調査地点

都市計画道路中川駅東西連絡線
中川駅

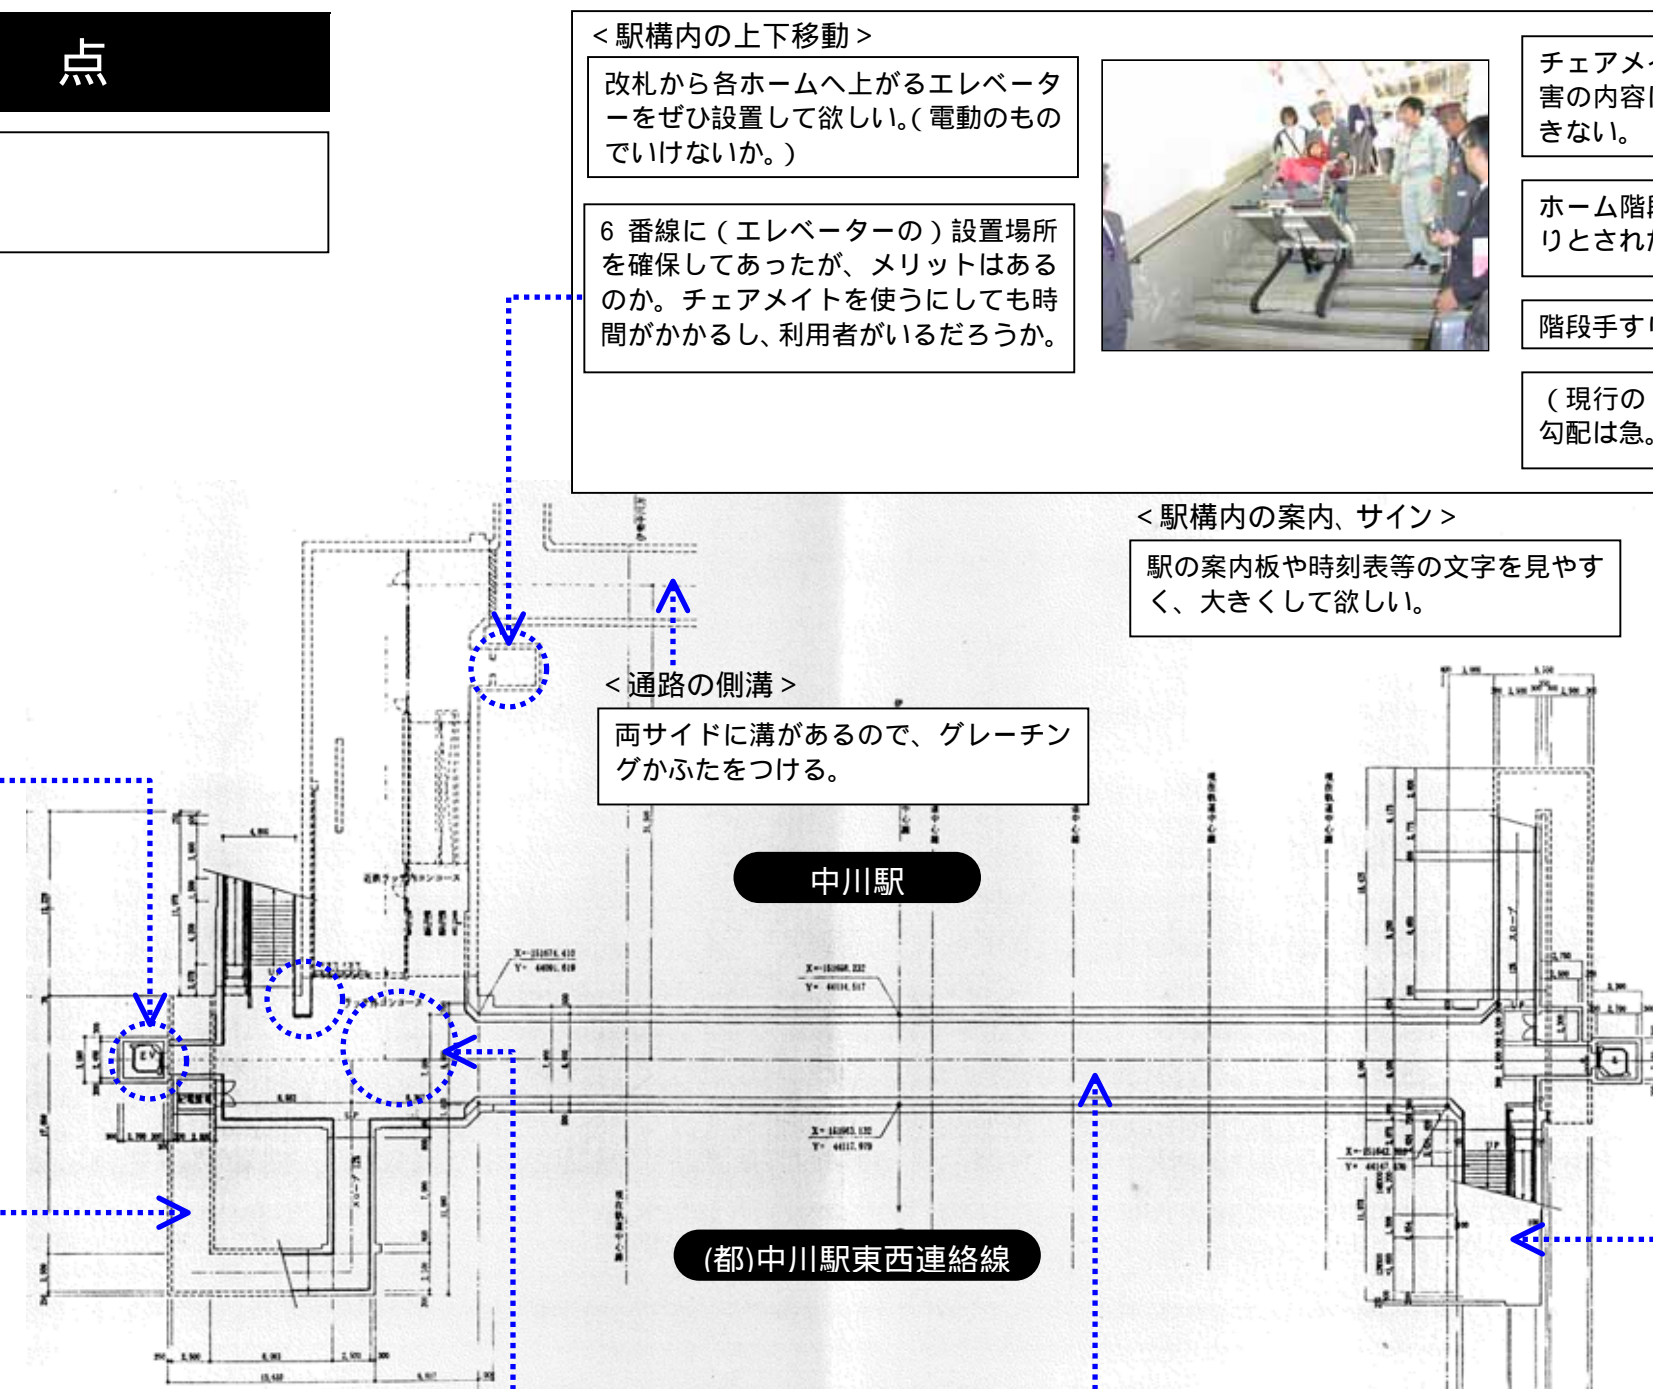
< 駅構内の上下移動 >
改札から各ホームへ上がるエレベーターをぜひ設置して欲しい。(電動のものでいけないか。)

6番線に(エレベーターの)設置場所を確保してあったが、メリットはあるのか。チェアメイトを使うにしても時間がかかるし、利用者がいるだろうか。

チェアメイトは急でこわい。また、障害の内容によっては利用することができない。

ホーム階段の手すりを高低二段の手すりとなされたい。

階段手すりに点字表示がない。

(現行の)改札口からのアプローチの勾配は急。

< 駅構内の案内、サイン >
駅の案内板や時刻表等の文字を見やすく、大きくして欲しい。

< 通路の側溝 >
両サイドに溝があるので、グレーチングかふたをつける。

< トイレ >
男女トイレに幼児を載せるチャイルドホルダー(?)を。

トイレが新しくなるのは良いが、いつもきれいにしてほしい。

< エレベーター >
エレベーターに鏡を。

歩いてみると下りの時に小走りになりそうな感じがする。

狭く、急で、こわい。

手すりは取り付けられると思うが、できたら高低二段の手すりとなされたい。

雨水で濡れても滑りにくい素材の仕上げで。

滑り止めは車いすで振動のこないものに。

階段に車いす用のスロープがない。

人のたまる改札前が自転車の通路になっているので危険。

階段、エレベーター、スロープ、連絡通路それぞれへ向かう人でぶつかり合う(人の動きが集中する)。案内(サインシステム)をきちんとすることが必要。

券売機横の柱が出すぎていて、コンコースを出た所で階段の位置が分からない。人が立ち止まる原因になる。スムーズな人の流れを誘導する対策が必要。

< 通路 >
自転車は通行可なのか。
階段以外の通路にも手すりが必要。

見て分かる表示が必要(文字表示等)。
電光表示板、音声案内を付けて欲しい。
聴覚障害者のための緊急時の連絡方法(FAX等)。
防犯カメラの設置。
携帯電話は圏外になる。
